OBJET : Réponses à quelques questions posées lors des audiences publiques pour le projet de réaménagement à quatre voies séparées de la route 175 entre les km 60 et 84 à Stoneham-et-Tewkesbury / Projet n° : 20-3972-9902

Figure 1 : Territoire cédé au parc du mont Wright

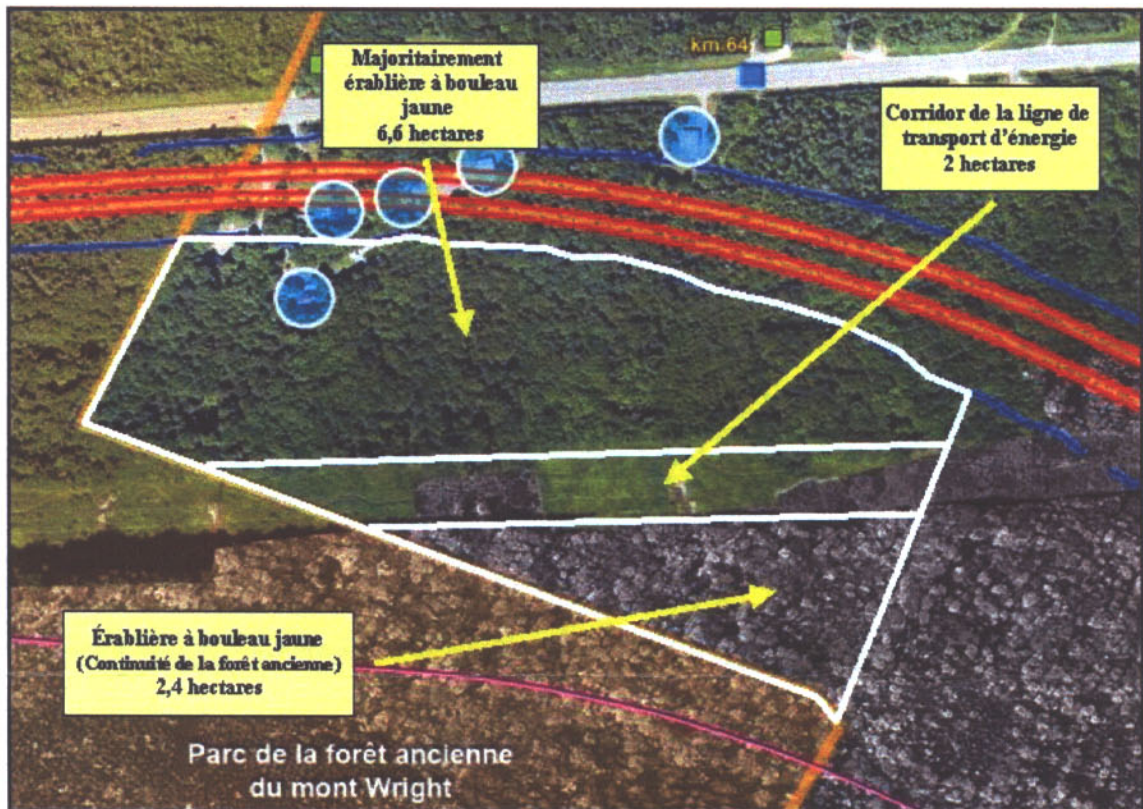
Quels sont les regroupements forestiers qui devront être coupés dans le parc du mont Wright par rapport à ceux qui sont présents sur les terrains cédés au parc ? (Posée par madame Marie-Josée Auclair, commissaire)

La construction de la nouvelle route à quatre voies séparées nous obligera à déboiser sur un peu plus de trois hectares dans le parc du mont Wright. Il est important de noter que la forêt ancienne, telle que définie par le ministère des Ressources naturelles et de la faune, n'est pas touchée par ces coupes. Les peuplements touchés sont les feuillus intolérants (1,9 hectare), la sapinière à épinette rouge (1,1 hectare) et l'érablière à bouleau jaune (0,3 hectare).

Deux parties de lots, d'une superficie totale de plus de 10 hectares, seront cédées au parc du mont Wright par le ministère des Transports. En effet, ce sont deux lots que le Ministère doit acheter pour la construction, mais qui n'auront pas à être utilisés au complet. L'excédent sera donc cédé au parc.

La superficie cédée est composée majoritairement de l'érablière à bouleau jaune, qui est d'ailleurs en continuité de la forêt ancienne (environ 9 hectares) et du corridor de la ligne de transport d'énergie d'Hydro-Québec (environ 2 hectares). Voir la figure 1 ci-dessous.
